Rapport de contrôle d'installations électriques à basse et à très basse tension

RÉF. 100/2026/54118/D01:2

DATE DU CONTRÔLE 03/02/2026 (11:53 - 12:33) **AGENT VISITEUR** Laurent Maes
ADRESSE DU CONTRÔLE Avenue Marius Renard 37 - 1070 Anderlecht **TYPE DE CONTRÔLE** Visite de contrôle vente ancienne installation (8.4.2)

Croquis de position élémentaire et descriptif sommaire des tableaux

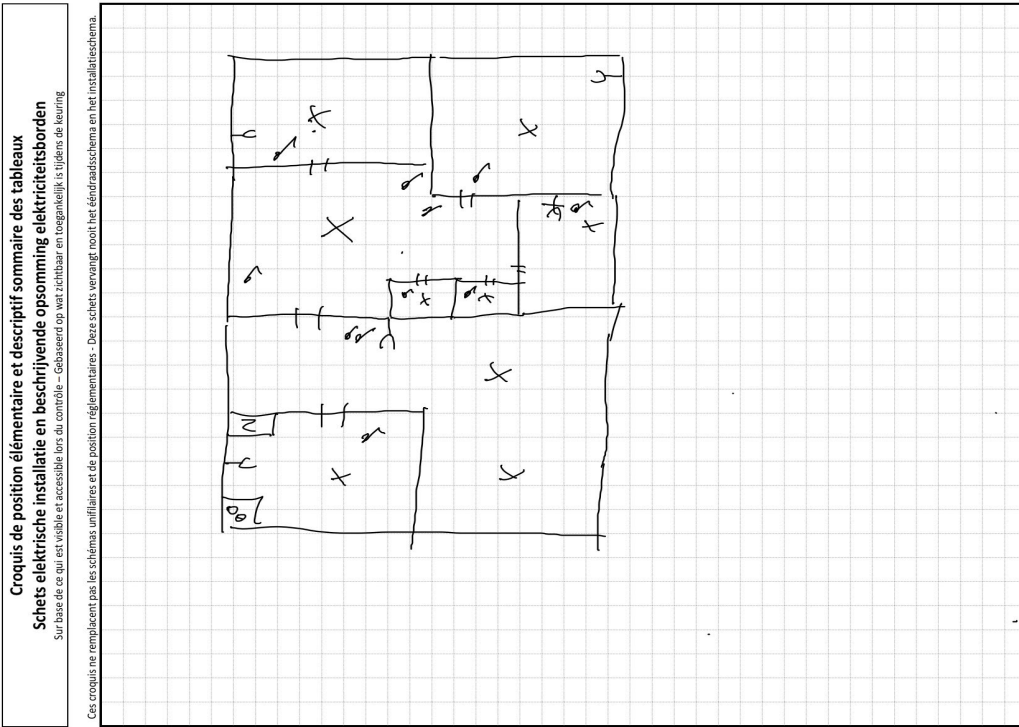
sur base de ce qui est visible et accessible lors du contrôle
 Note : ces croquis ne remplacent pas les schémas unifilaires et de position réglementaires
